大型バス 電気装置(配電ボックス内ハーネス)のリコールについて

(届出日:令和5年7月6日 開始日:令和5年7月7日)

リコール番号 5346

改善箇所説明図

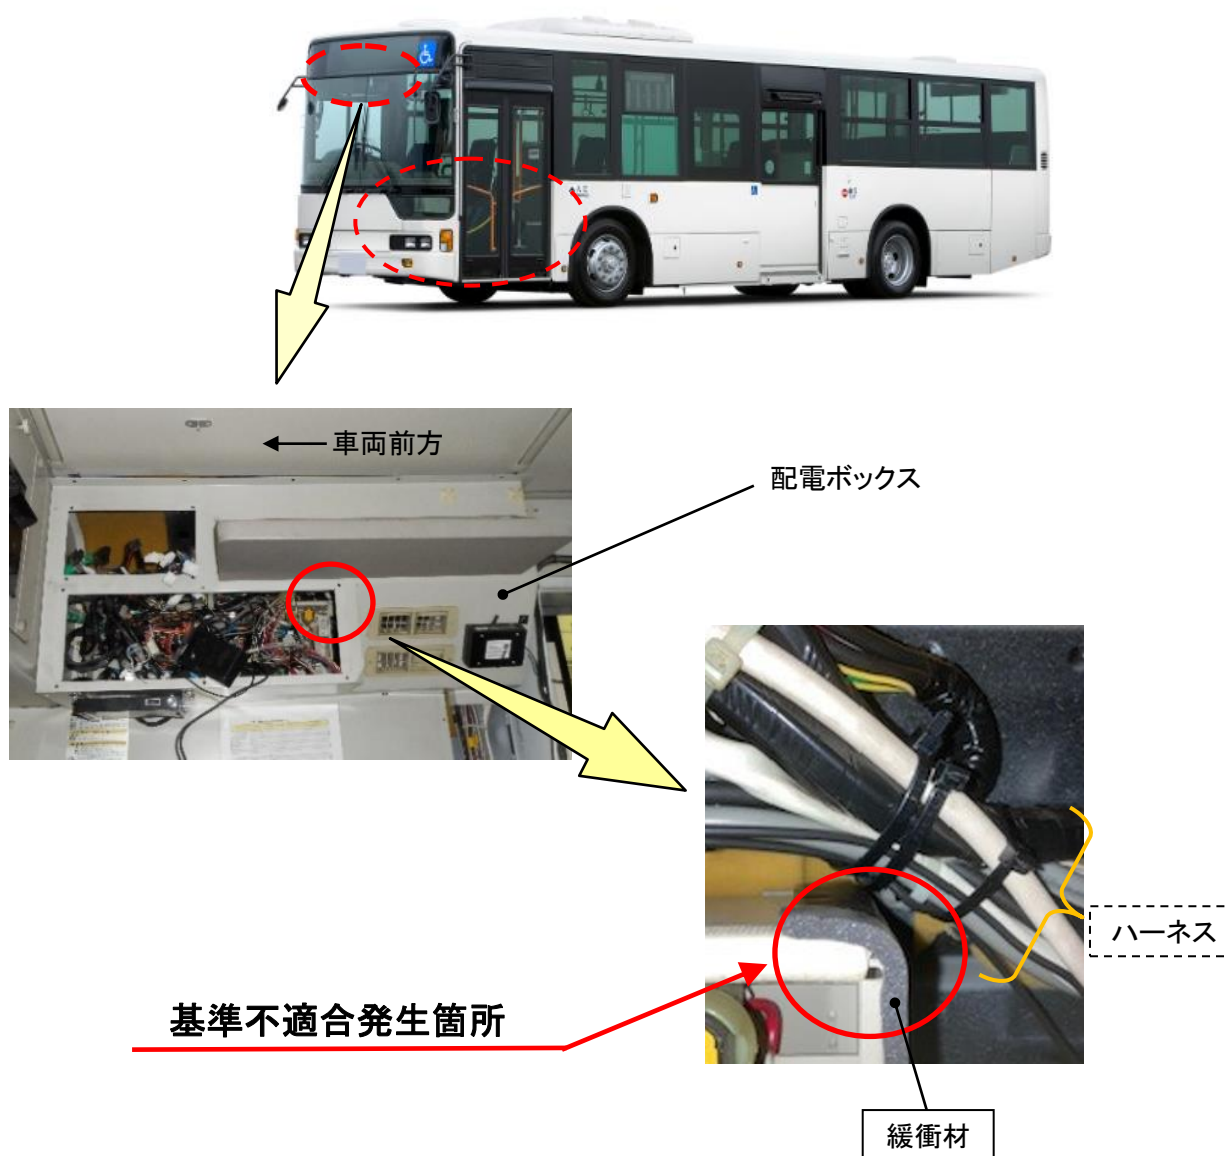
路線仕様大型バスの運転席右上側に設置されている配電ボックス内ハーネスにおいて、設計上の検討と組立部門への指示が不十分であったため、エアコン制御ユニットの車両後方上側エッジ部とハーネスが干渉しているものがある。そのため、そのままの状態で使用を続けると、干渉部のハーネスが車両振動によって損傷して電装品の不動作や配線のショートに至り、最悪の場合、火災に至るおそれがある。

全車両、エアコン制御ユニットのエッジ部に緩衝材を追加すると共に、ハーネスに損傷が認められた場合は、ハーネスを補修する。

注：□ は追加する部品を、□ は損傷が認められた場合に補修する部品を示す。

識別：作業完了車には、追加した緩衝材付近のエアコン制御ユニットに青色ペイントを塗布する。
